Oggetto: Verbale Conferenza di valutazione procedimento di Valutazione Ambientale Strategica (VAS) ai sensi dell'art. 4 L.R. 11.03.2005 n.12 e s.m.i. della proposta di Piano Attuativo in Variante al PGT n. 7/2019 in Via Albania

Il giorno **28 agosto 2020 alle ore 10.15** si apre, presso la **Sala Giovanni Paolo II della Biblioteca**, via Marconi, la CONFERENZA di VALUTAZIONE nel procedimento di Valutazione Ambientale Strategica della proposta di Piano attuativo unitario in Variante al PGT vigente n. 7/2019 di via Albania.

Oggetto: parere in merito alla procedura di Valutazione Ambientale Strategica ai sensi della Legge Regionale n. 12/2005 e s.m.i. in merito alla proposta di Piano Attuativo in variante al PGT sito in via Albania in Comune di Somma Lombardo

Figura 19 - Flussogramma SDP Odp venerdì sera

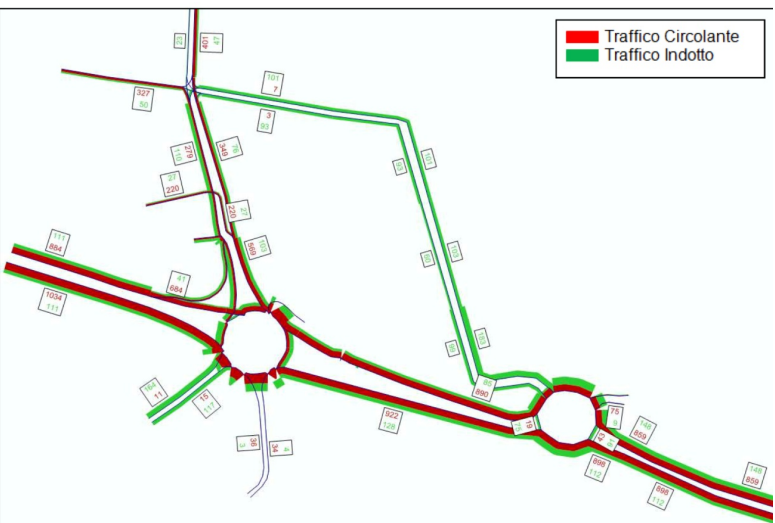
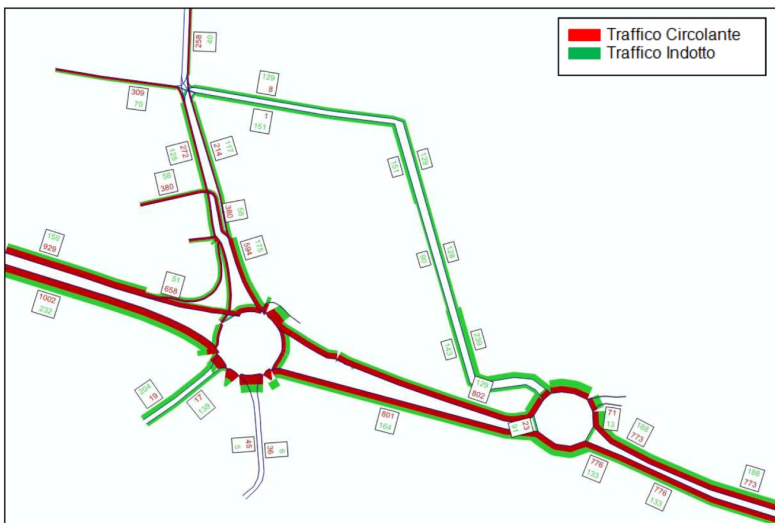
Il numero totale di veicoli indotti dalle nuove strutture insediative programmatiche e progettuali per l'ora di punta serale del venerdì è pari a **744** mentre per l'ora di punta serale del sabato è pari a **991**.

Anche il **nuovo rondò tra via IV Novembre e via Locatelli, in particolare nel momento dell'uscita da chi proviene dalla via parallela alla ferrovia, non è stato preso in considerazione**: non si comprende se è stato studiato per reggere il nuovo flusso proveniente dai nuovi insediamenti commerciali, che fanno passare il traffico sulla via IV Novembre da 258 a 298 veicoli con **un aumento superiore al 15%**.

Da queste ulteriori osservazioni si evince che deve essere necessario rivedere lo studio del sistema delle infrastrutture viarie per renderle compatibili con il nuovo progetto, oppure appare necessario ridurre le dimensioni del progetto per renderlo compatibile con la viabilità esistente.

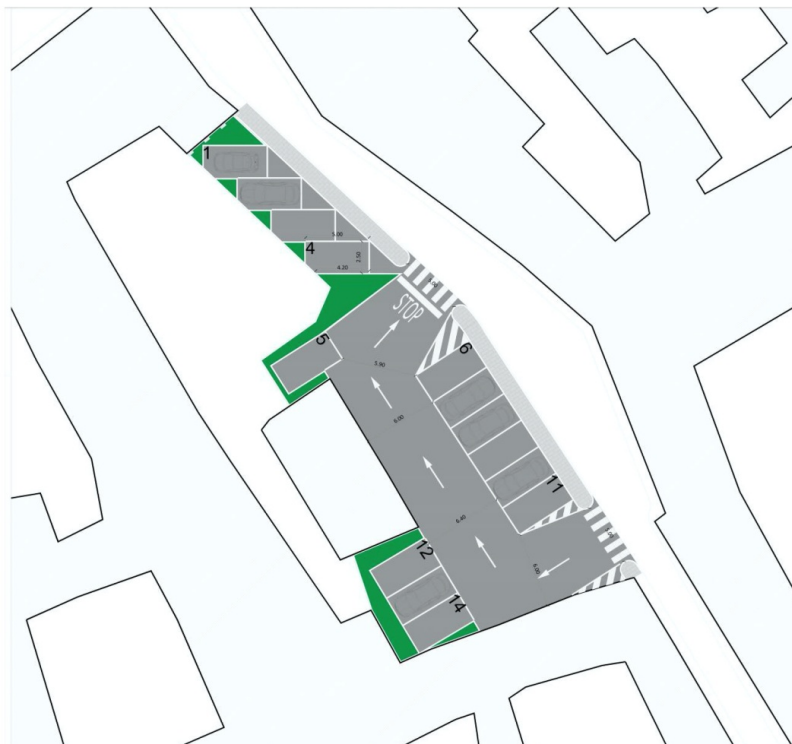
L’edificio in questione, quindi, secondo il nuovo strumento adottato recentemente, **non può essere demolito senza essere successivamente ricostruito**, sono ammesse solamente modifiche nel rispetto dei caratteri tradizionali dell’edificio.

Per questo sarebbe il caso di trovare una soluzione più consona a quanto definito dal PGT vigente ed a maggior ragione, dal PGT adottato recentemente.

Fig. 4 a sinistra il PGT vigente, a destra la variante PGT adottata (stralci del PdR)

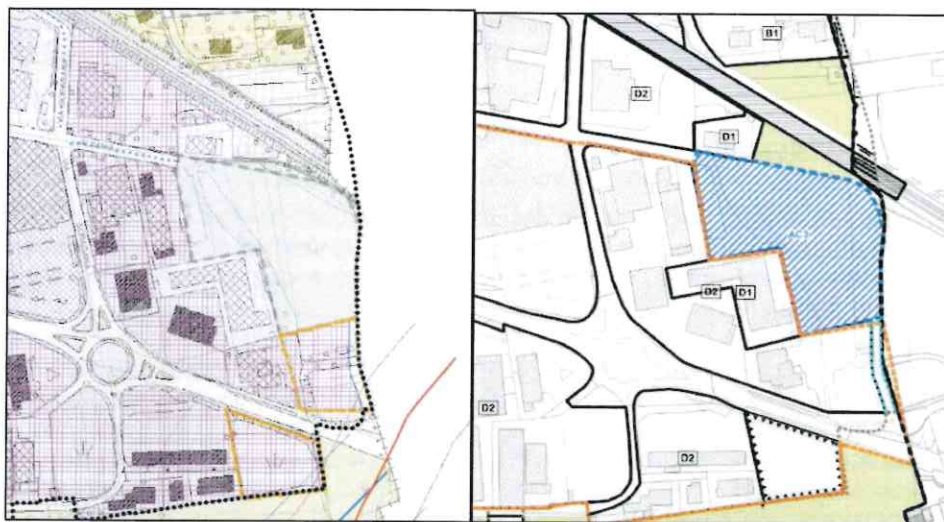
Il PA risulta in variante sia rispetto al PGT vigente, sia rispetto alla variante parziale in itinere, citata in precedenza (Fig. 4). In entrambi gli strumenti per l'ambito AC3 non è prevista la funzione commerciale, bensì viene confermata la funzione produttiva e la variante in itinere non prevede alcuna modifica alla viabilità se non una strada di accesso all'ambito. Il PA proposto non risulta inoltre coerente con le norme del PdR in variante (cfr. artt. 53 e 54 NtA), in cui l'apertura o il trasferimento di MSV è contemplato solo all'interno dei perimetri degli addensamenti commerciali, individuati con tratteggio arancione nelle tavole di azzonamento, da cui l'ambito AC3 risulta escluso.

Ulteriore variante proposta dal PA è la scelta localizzativa degli edifici: la scheda dell'ambito AC3 del PGT infatti (vigente e in variante) prevede che le nuove volumetrie debbano essere localizzate nella porzione dell'ambito in adiacenza al tessuto consolidato esistente, con realizzazione di fasce a verde tampone a est e a sud. Il progetto non segue questa indicazione.

Fig. 5 Estratto Tav. RP01 del PdR vigente

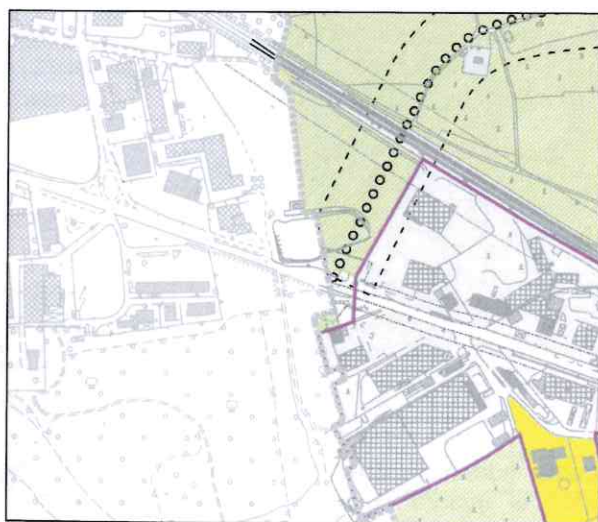
La rotatoria in progetto ricade parzialmente anche sul territorio del comune di Arsago Seprio, in cui il relativo PGT riporta esclusivamente la previsione della strada S-20 Collegamento Besnate-Malpensa con relativa fascia di rispetto prevista dal PTCP (Fig. 5).

Fig. 6

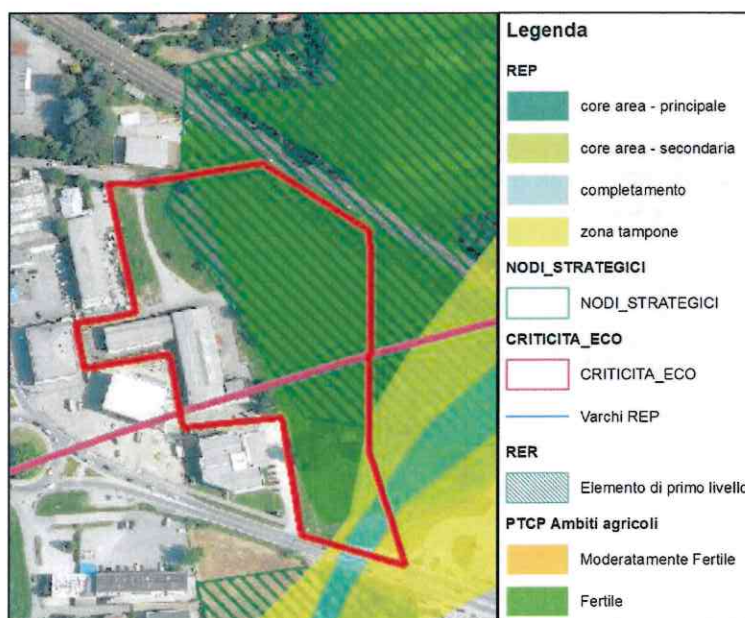
Nel RA si legge che *"il piano attuativo in variante al PGT vigente e alla sua Variante parziale, non costituisce consumo di suolo"* (pag. 74). Ciò è senz'altro vero in riferimento a quanto previsto dalle norme e in quanto gli ambiti in intervento risultano già conformativi dei suoli, ma è evidente che ogni intervento edilizio comporta di per sé (irreversibilmente nella maggior parte dei casi) consumo di suolo e in particolare, nel progetto proposto, la scelta della nuova rotatoria e del tracciato viabilistico di collegamento all'interno dell'area non dimostrano una particolare attenzione ambientale nel cercare un risparmio di suolo in un'area che risulta (Fig. 6) in ambito agricolo di PTCP, parzialmente in un varco e nei corridoi ecologici secondari della Rete Ecologica del Parco Lombardo della Valle del Ticino, nonché corridoio ecologico della Rete provinciale (REP) ed elemento primario della Rete Ecologica Regionale (RER).

Tale valenza ambientale non viene valutata nel RA che sostiene che il PA è *coerente nelle sue azioni di piano con riguardo al quadro normativo sovraordinato* (pag. 76) e che *la pianificazione sovraordinata non viene influenzata dall'attuazione del piano in oggetto* (pag. 132). A pag. 134 viene poi ribadito che il PA *"individua il tracciato più opportuno per la realizzazione del passaggio faunistico"* del quale, invece, è stata chiesta una progettazione alternativa, risultando, quella già valutata, poco fruibile.

Fig. 7

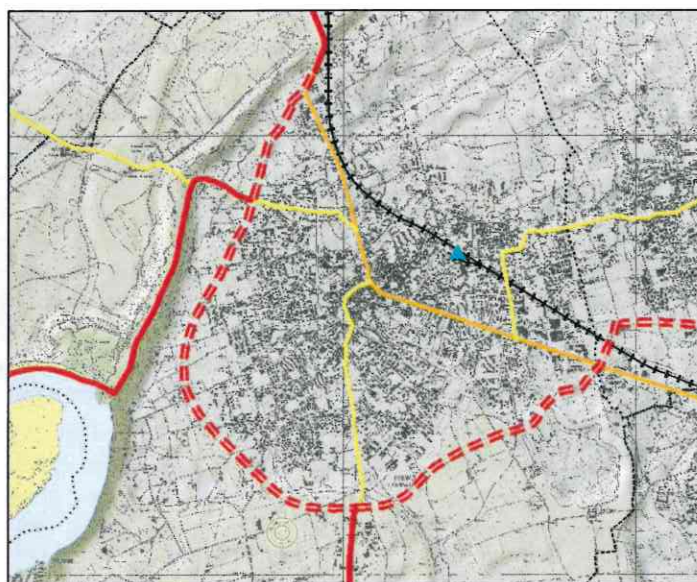
La variante prevede la realizzazione di medie strutture di vendita con accesso diretto dalla SS33 "del Sempione", classificata dal PTCP come strada di futuro 4° livello, che attualmente ha le funzioni di strada di 2° livello (Fig. 7).

Fig. 9 Flussogramma SDP Odp sabato sera

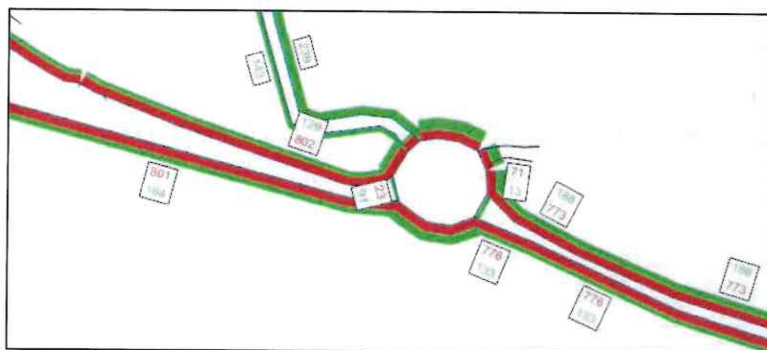
Il traffico indotto calcolato resta, comunque, significativo: infatti, nell'ora di punta di sabato l'incremento supera, in un tratto del Sempione, il 24%.

Fig. 10 Estratto: Provenienze indotti nell'ODP di sabato sera

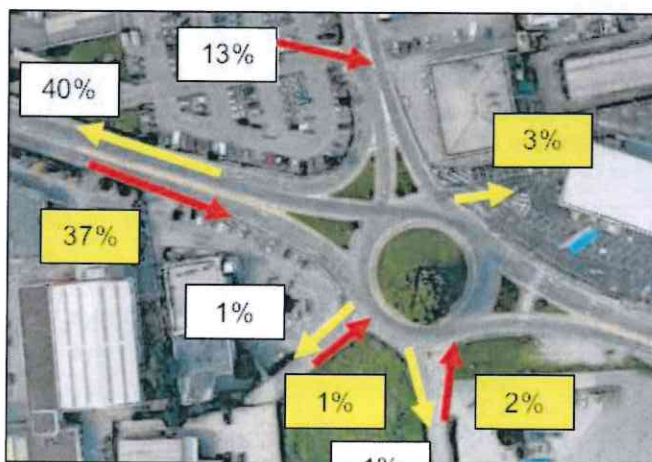
Non è stato ritenuto, quindi, necessario, come proposto da Provincia di Varese, indagare gli effetti della variante sul traffico in attraversamento, quando lo stesso studio indica che circa il 40% del traffico indotto proviene dall'itinerario urbano della SS 33 a nord-est dell'intervento (Fig. 10).

Fig. 12

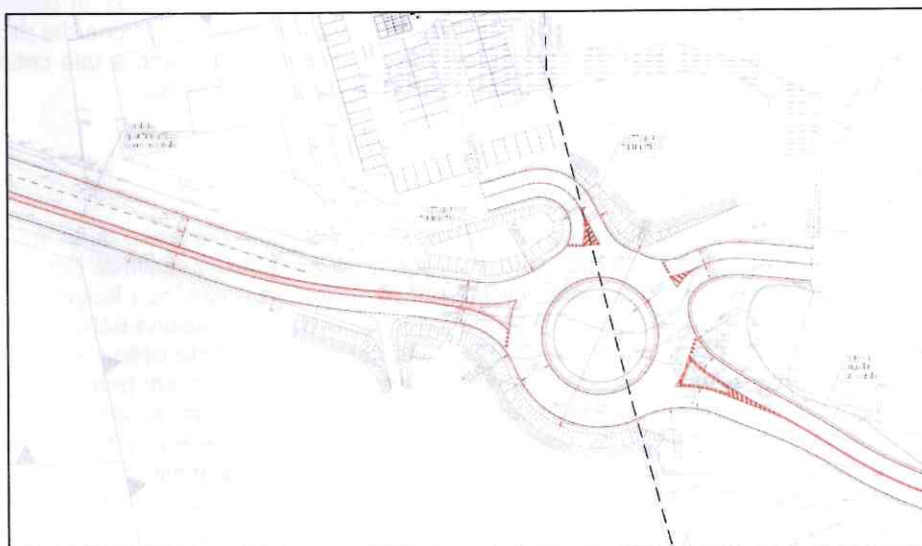
La conformazione della rotatoria, con la presenza di due bracci di ingresso/uscita a nord (Fig. 12) non consentirà l'inserimento della strada di PTCP S-20, senza l'esecuzione di importanti interventi di rifacimento.

In merito alla successiva valutazione di compatibilità con il PTCP si anticipa, pertanto, che per tale previsione, rientrando nel corridoio di salvaguardia infrastrutturale del progetto S-20 con valenza prescrittiva di cui all'art. 12 comma 4 delle norme di attuazione del PTCP, dovrà essere predisposta una soluzione progettuale dell'intersezione compatibile con la prosecuzione in direzione nord del tracciato provinciale e con la realizzazione della fascia di ambientazione prevista dall'art. 15
